Assunto: Modificação no Timer e chicote -- LL Compacta
Modelos: BLC19A/B
Marcas: Brastemp

2. FIGURAS

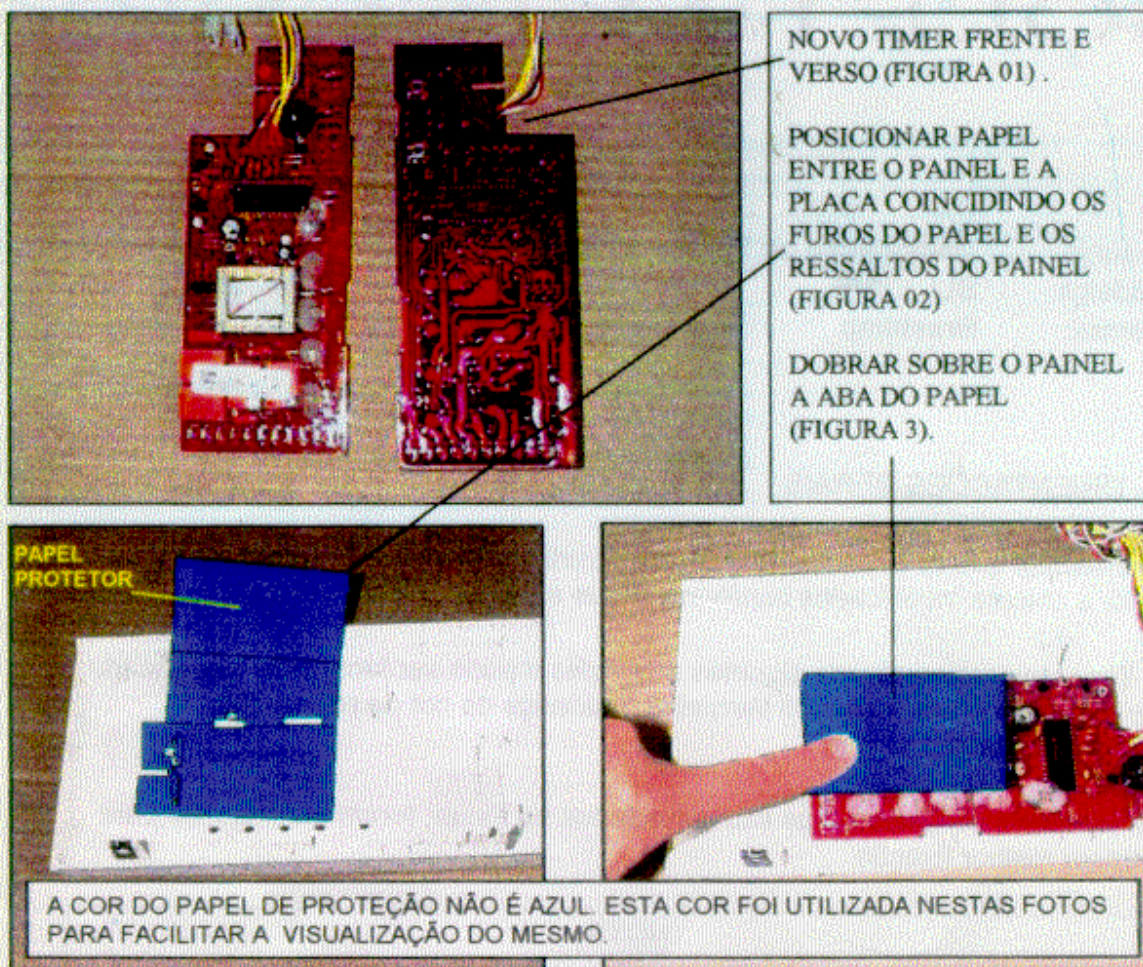
Informamos que os produtos fabricados a partir de setembro/98, tiveram o seu timer e chicote modificados conforme segue abaixo.

O Timer (placa) apresenta algumas melhorias e pode ser facilmente identificado devido a sua nova coloração vermelha (mudança da cor da resina que anteriormente era incolor).

Os terminais do Chicote que são conectados ao Timer, foram modificados para garantir melhor fixação.

Foi implementado também um novo papel anti-chamas que está sendo montado entre o painel e o timer, coincidindo os furos deste papel com os ressaltos do painel (figura 02).

Este papel tem a finalidade de evitar a propagação de chamas em caso de curto circuito no timer (placa).

Estas novas peças são intercambiáveis com as peças anteriores.
